福島第一原子力発電所
使用済燃料乾式キャスク仮保管設備
コンクリートモジュールの構造強度および耐震性評価
における入力条件の誤りについて

平成24年9月10日

東京電力株式会社

入力条件の誤りについて（１）

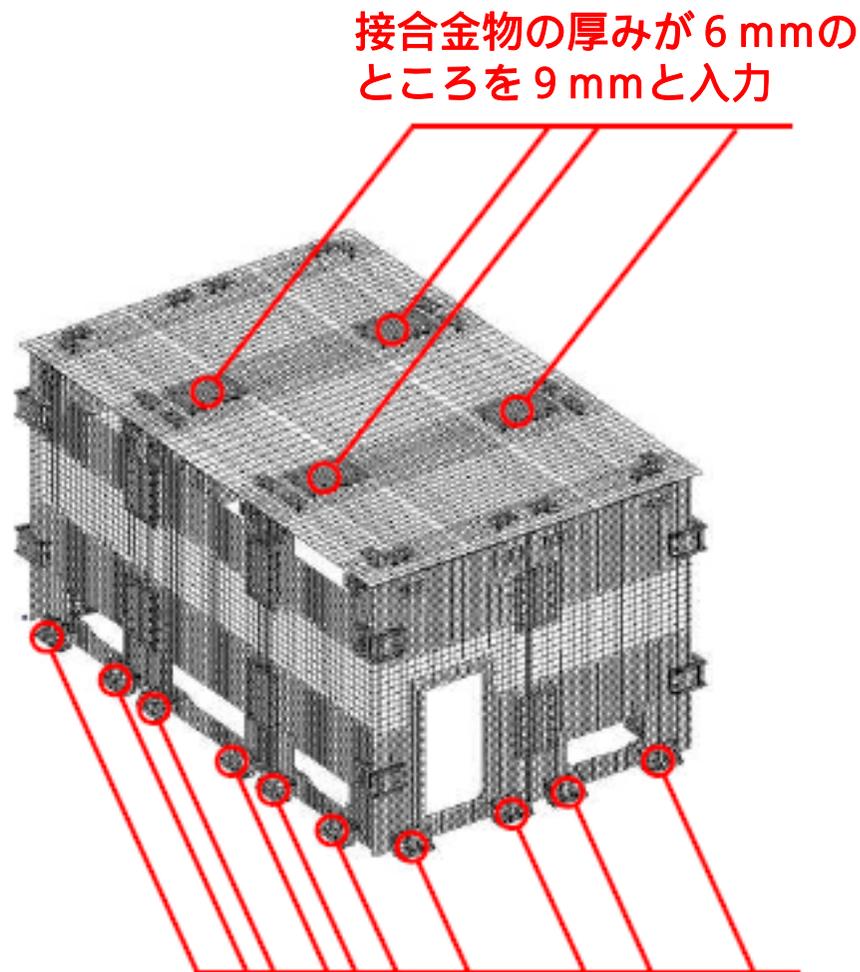
コンクリートモジュールの構造強度評価及び耐震性評価

三次元 F E Mモデルによる応力評価

入力データに誤り

評価結果

- ・コンクリートにかかる応力
- ・ボルトにかかる応力
- ・プレートにかかる応力
